COMUNE DI PRATO

PIANO ATTUATIVO PER LA REALIZZAZIONE DI TRE IMMOBILI A DESTINAZIONE ARTIGIANALE-COMMERCIALE ALL'INGROSSO E IN PARTE COMMERCIALE PER BAR, RISTORANTE E NEGOZI, POSTI IN LOCALITA' IOLO FRA VIA GHISLERI, VIA BESSI, VIA CIPRIANI E VIA LONGOBARDA

Tavola: IDRA03	Disegno: Relazione idraulica
Scala: --	
Data: GIUGNO 2018

FIGURA 9. AREE DI COLLAUDO PERIODICO

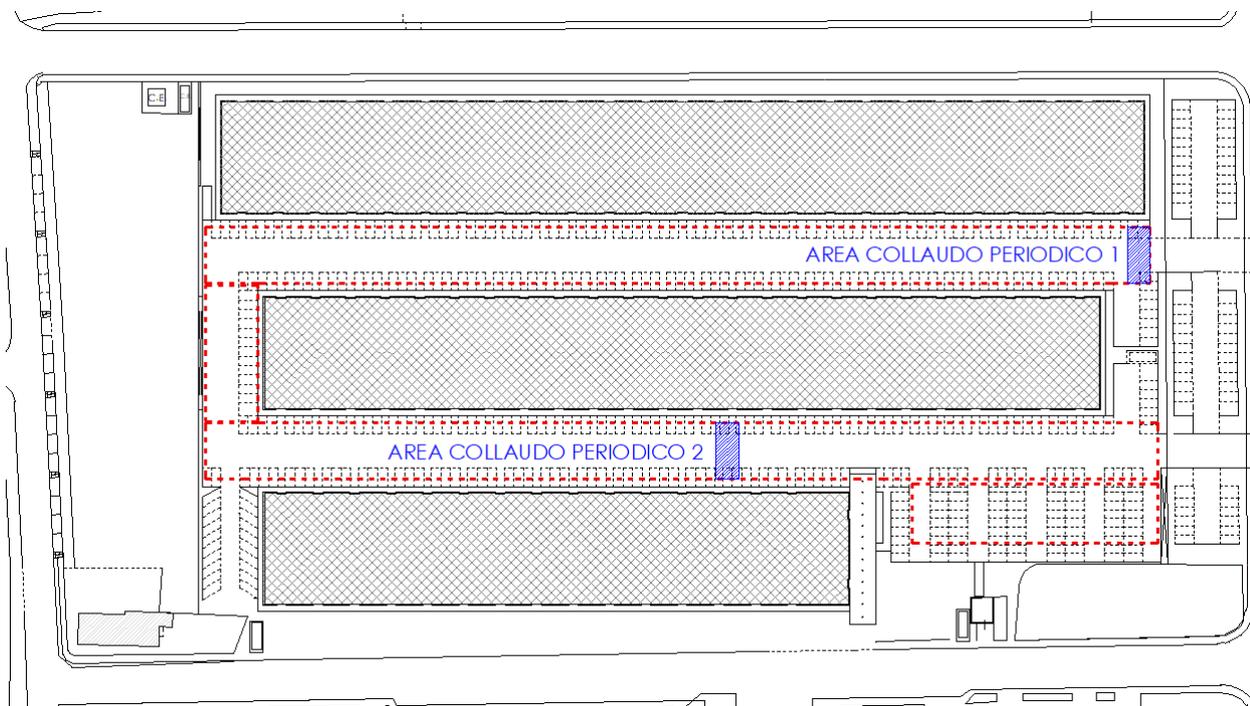
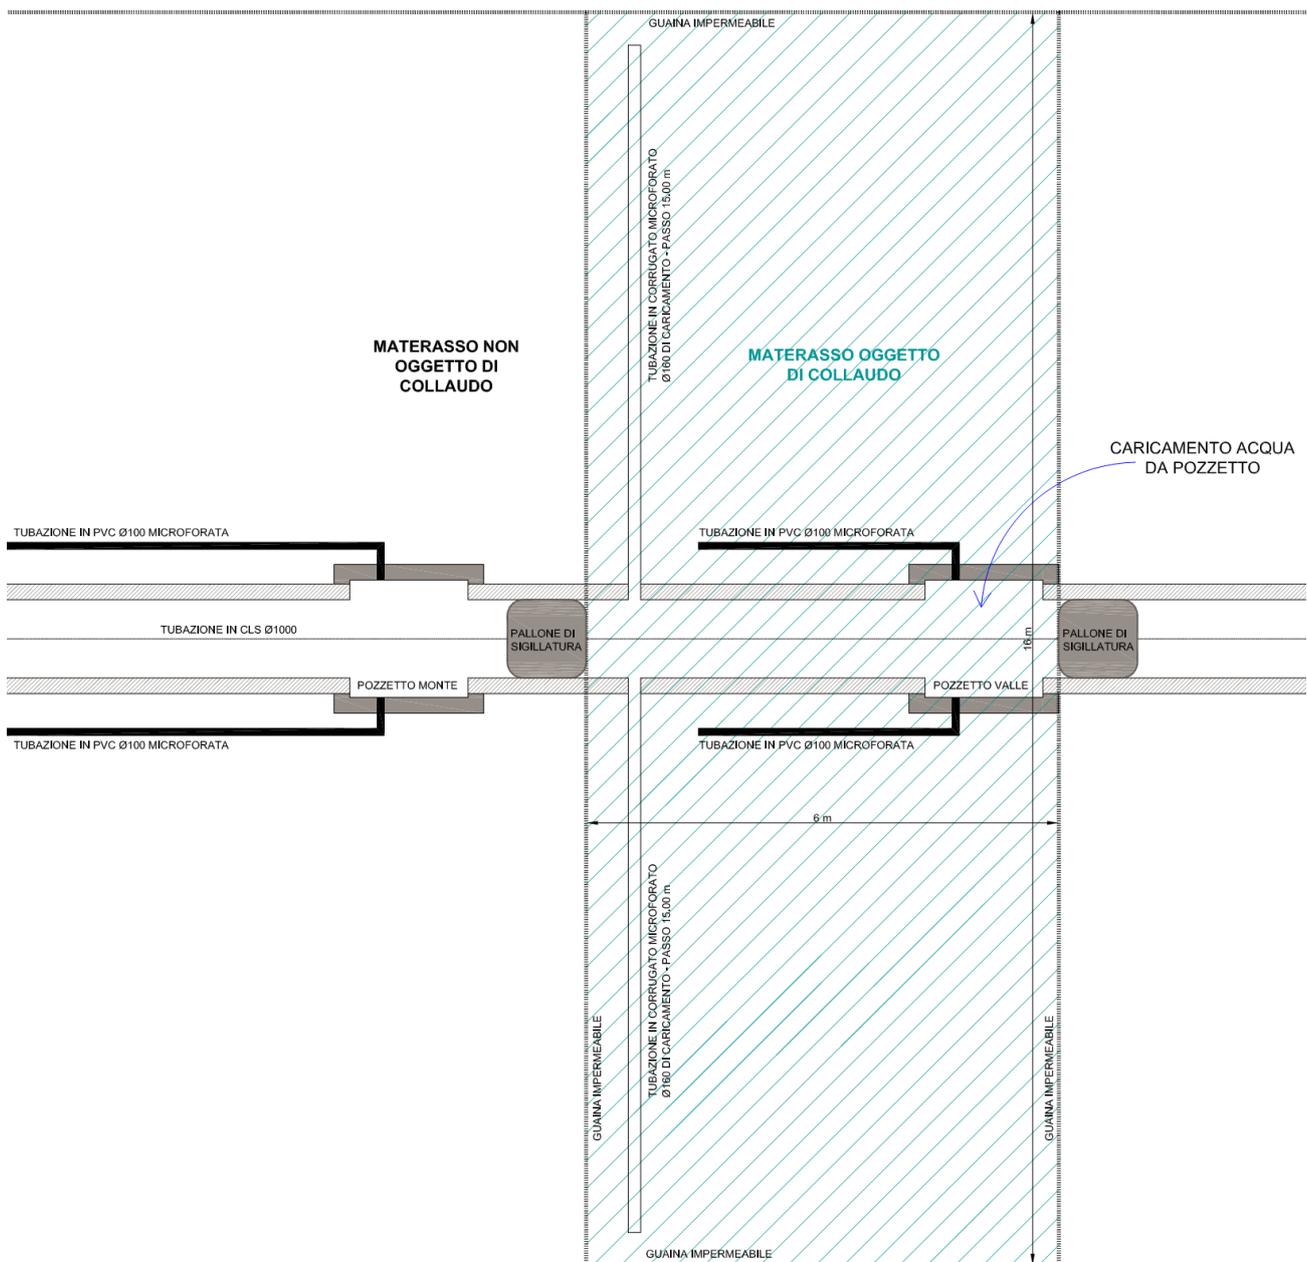
b) dovrà essere garantita la funzionalità dell'opera di compensazione nel tempo. A tal fine dovrà essere proposto un metodo valido per il controllo e la verifica della capacità di stoccaggio che il Consorzio dovrà applicare periodicamente (il tempo proposto dovrà essere congruo) al fine di garantire che i volumi di stoccaggio delle acque rimanga invariato negli anni come da progetto presentato. I risultati delle prove periodiche effettuate dovranno essere comunicate all'ufficio competente del Comune di Prato. Nel caso nel tempo si verificano variazioni e diminuzioni dei volumi di invaso dei materassi drenanti il Consorzio dovrà provvedere al loro smantellamento e successivo rifacimento in modo da non creare aggravii sul sistema idrico esistente e possibili allagamenti delle aree limitrofe. Tutte queste prescrizioni dovranno essere inserite dello "Statuto" del Consorzio di nuova formazione.

2. bozza dello Statuto del Consorzio in cui dovranno essere inserite tutte le prescrizioni atte a garantire la funzionalità dell'opera di compensazione nel tempo, secondo quanto indicato al p.to b) di cui sopra;

Si prevede inoltre una verifica periodica con cadenza quinquennale dell'effettiva capacità di laminazione del materasso con individuazione di due "AREE DI COLLAUDO PERIODICO" nelle quali il materasso risulterà interamente confinato rispetto a quello circostante e dal terreno mediante guaina impermeabile e sarà dotato di proprie condutture di svuotamento che verranno otturate in fase di prova di collaudo in modo tale da avere la sicurezza del volume disponibile confinato e della quantità di acqua che riuscirà ad allagarlo.

Le “AREE DI COLLAUDO PERIODICO” avranno una lunghezza di 6 metri lineari ciascuna e pertanto il volume invasabile che dovrà essere verificato in fase di accertamento periodico sarà pari a $5mc + 36mc = 41mc$
